Päätös ympäristönsuojelulain (527/2014) 136 §:n mukaisesta ilmoituksesta, joka koskee pilaantuneen maaperän puhdistamista.

Padasjoen kunta

Kohde sijaitsee Padasjoen kuntakeskuksen pohjoispuolella, Kullasvuoren ulkoilualueella, kiinteistöllä 576-404-35-1.

Tämä asiakirja HAMELY/1826/2023 on hyväksytty sähköisesti / Detta dokument HAMELY/1826/2023 har godkänts elektroniskt

Liite 3

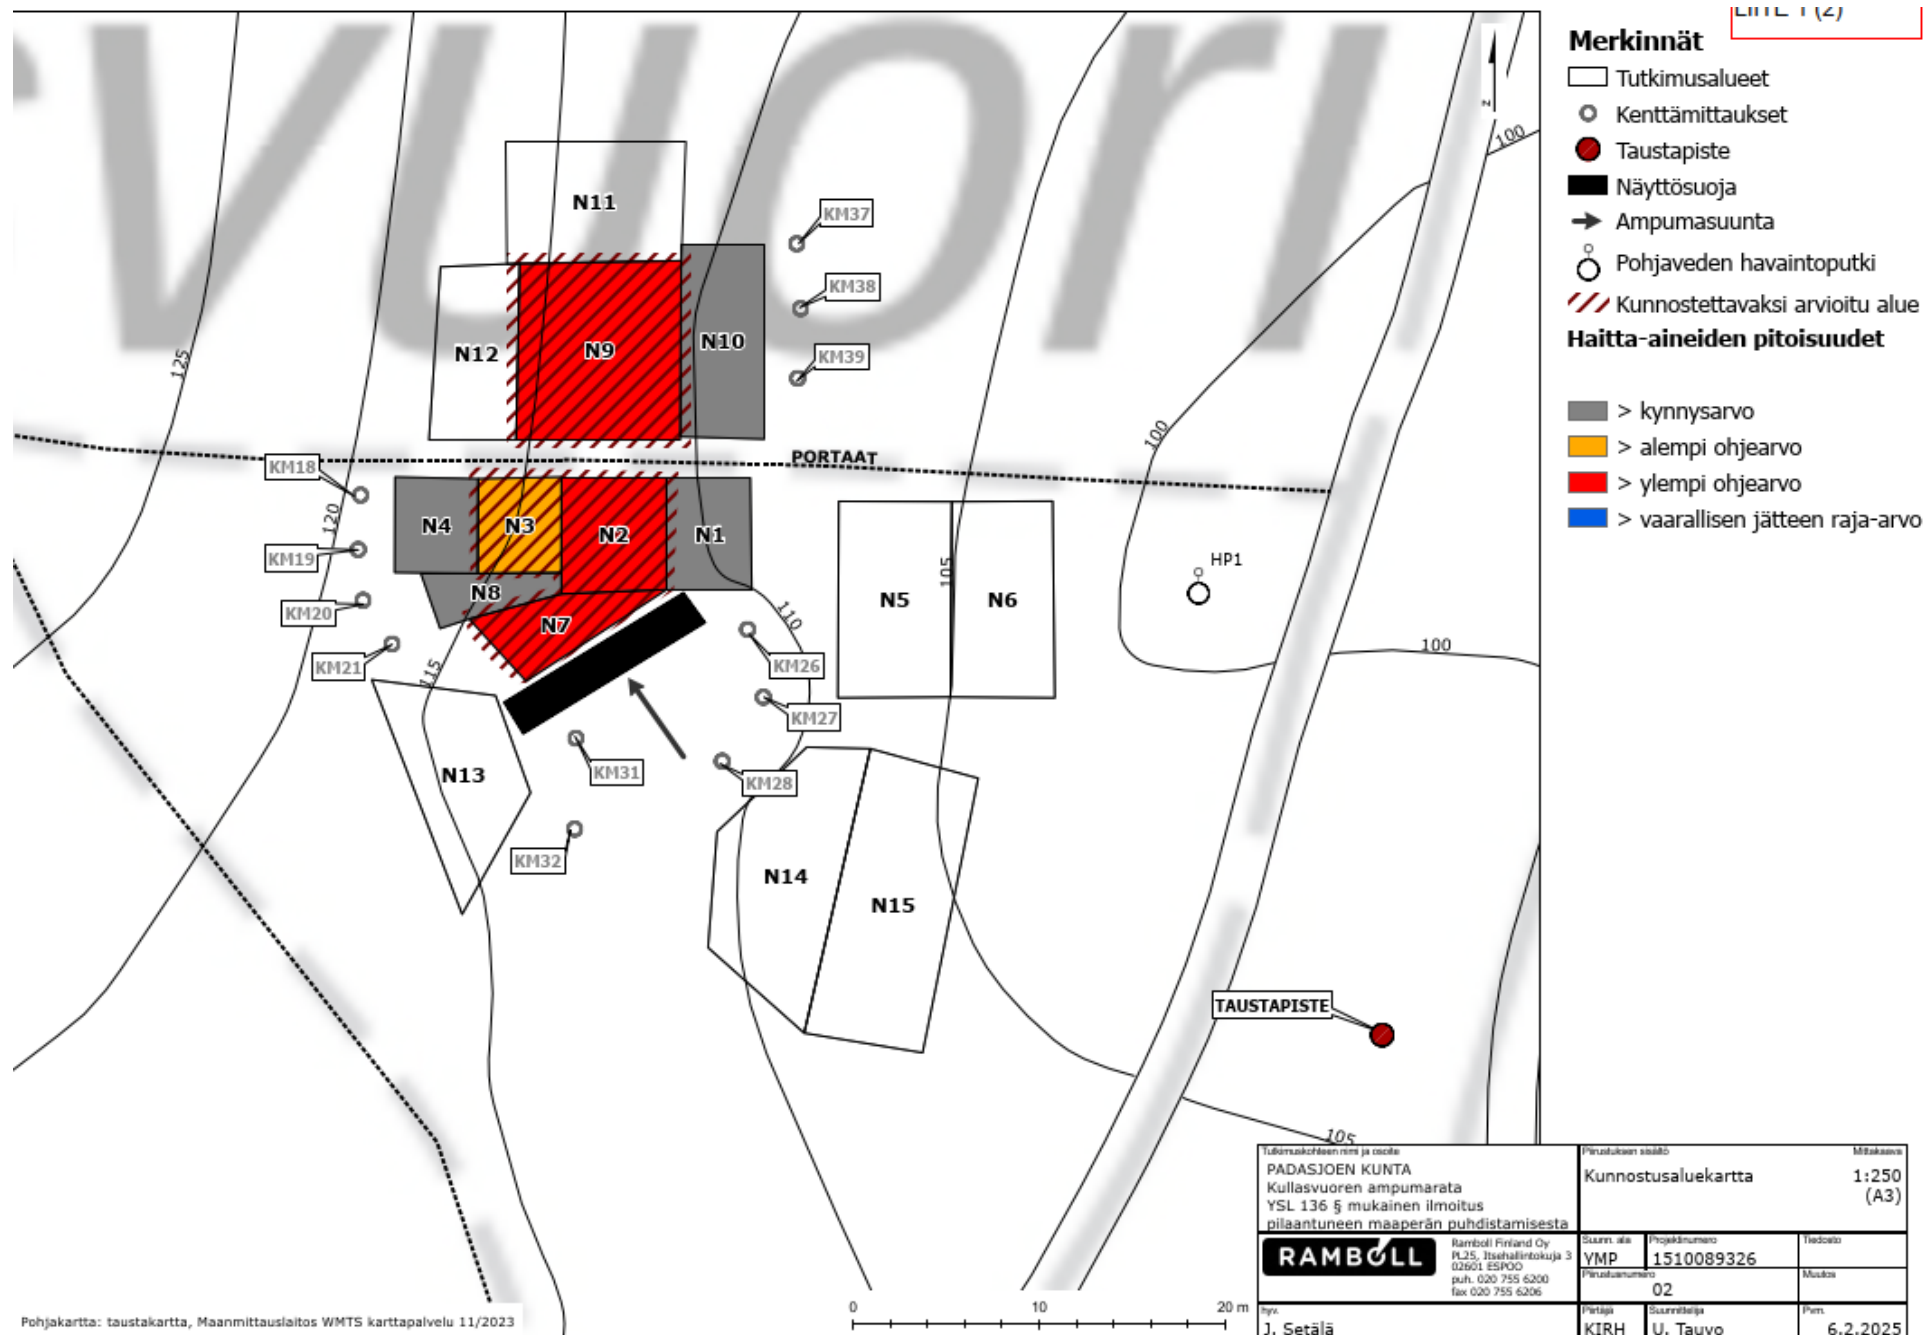
Ampumatoiminnan aiheuttamaa maaperän pilaantuneisuutta on tutkittu lokakuussa 2023. Tutkimusalueelle sijoitettiin kenttämittausten perusteella 15 näytealuetta. Jokaiselle näytealueelle tehtiin useita koekuoppia, joista otetuista näytteistä muodostettiin koontinäytteet N1 - N15. Koekuopat tehtiin lapiolla ja ulotettiin 0,2 m syvyyteen.

Ampumaradan taustavallina toimineessa luonnonrinteessä todettiin rajatulla, noin 150 m², laajuisella, alueella korkeita, VNa 214/2007 ylemmän ohjearvon ylittäviä, lyijyn pitoisuuksia. Suurimmat todetut lyijypitoisuudet olivat 830–1700 mg/kg. Samalla alueella todettiin myös hieman antimonin ja kuparin. Lisäksi todettiin alemman ohjearvon ylittäviä lyijypitoisuuksia noin 50 m² suuruisella alueella.

Maaperätutkimusten yhteydessä oletettuun pohjaveden virtaussuuntaan asennettiin 20 m syvyyteen ulottuva pohjaveden havaintoputki (PV1). Huuhtelupumppauksessa putki todettiin huonotuottoiseksi. Pohjavedessä ei todettu kohonneita raskasmetallien pitoisuuksia.

2. Alue tulee saattaa (riskinarviointiin perustuen) sellaiseen tilaan, ettei siitä voi aiheutua vaaraa tai haittaa terveydelle tai ympäristölle. Maa-alueet, joissa lyijypitoisuus (Pb) ylittää 200 mg/kg, tulee peittää puhtaalla kunnostusalueen maaperää vastaavalla hiekalla ja maisemoida kuorikkeella tai hakkeella. Betoninen näyttösuoja tulee täyttää puhtaalla maa-aineksella ja maisemoidaan vastaavalla kuorike- tai hakekerroksella.

3. Peiton riittävä laajuus on varmistettava hyvin kyseistä aluetta ja sen maaperää edustavalla näytteenotolla ja luotettavalla analysoinnilla. Mittaukset, selvitykset ja tutkimukset on tehtävä pätevästi, luotettavasti ja tarkoituksenmukaisin menetelmin.
